Shearwater Petrel 1 & 2/Perdix/Perdix AI/NERD 2 固件版本v53发行说明

版本53 2018年2月21日

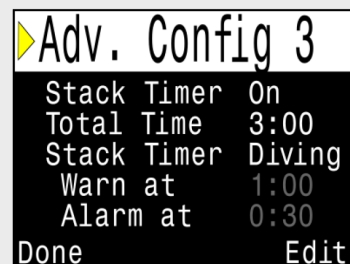
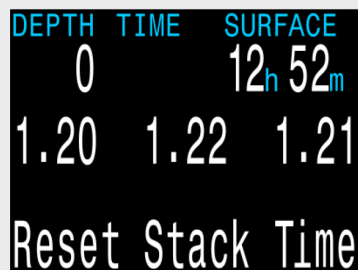
这包括“吸附剂计时器”（二氧化碳吸附罐持续时间）。

“吸附剂计时器”功能仅可在“密闭系统（CC）”模式下使用。“吸附剂计时器”在潜水过程中进行倒计时。用户在更换吸附罐中的吸附剂时，手动重置计时器。用户可变更总时间。60分钟时的警告和30分钟时的提醒固定不变。

“OC/CC” 模式被更名为“CC/B0”，以澄清用途

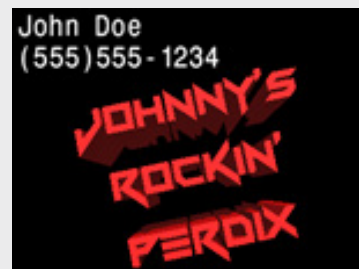
变更 “OC/CC” 模式被更名为“CC/B0” 模式，此处“B0” 代表紧急脱险。

目的在于澄清OC/CC模式在任何情况下均不适用于纯开放系统潜水。在开放系统潜水使用OC/CC模式会导致操作效果欠佳。这一变更澄清了CC/B0模式适用于使用开放系统紧急脱险的密闭系统潜水。

标记方向命令现在需要的按钮按压次数变少。

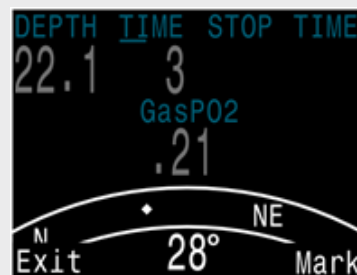
将指南针方位标志菜单的位置加以变动，以减少按钮的按压次数。现在还可在标记的同时查看指南针。操作：查看指南针时，按下左侧按钮会启动“Exit/Mark（退出/标记）”菜单。按下右侧按钮会标记指南针，按下左侧按钮会退回主屏幕。此前需要前往常规菜单方可标记指南针。

当前方向与标记方向之间的偏角现在加以显示（此示例中为16°）

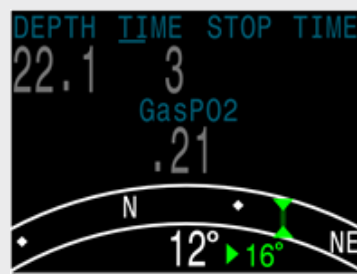
标记方向时，显示屏将显示当前方向与所标记方向之间的偏角。这在图形路线导航时非常有用。例如，矩形路线图要求在90°角度区间内转向，而三角形路线图则要求在120°角度区间内进行转向。

在“Bus Devices（总线设备）”页面选择“View（查看）”以了解更多信息和设置。

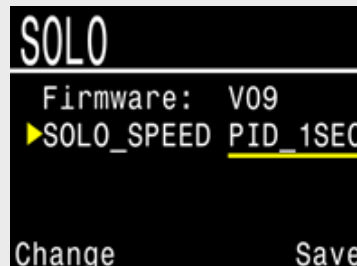
新增在外围面板上更改设置的支持。

例如，在“SOLO（电磁和氧气控制器）”面板上，可调整“Solenoid Speed（电磁速度）”设置。前往Petrel型号的“Bus Devices（总线设备）”页面以进入外围面板。此处查看的设置存储在外围设备上。
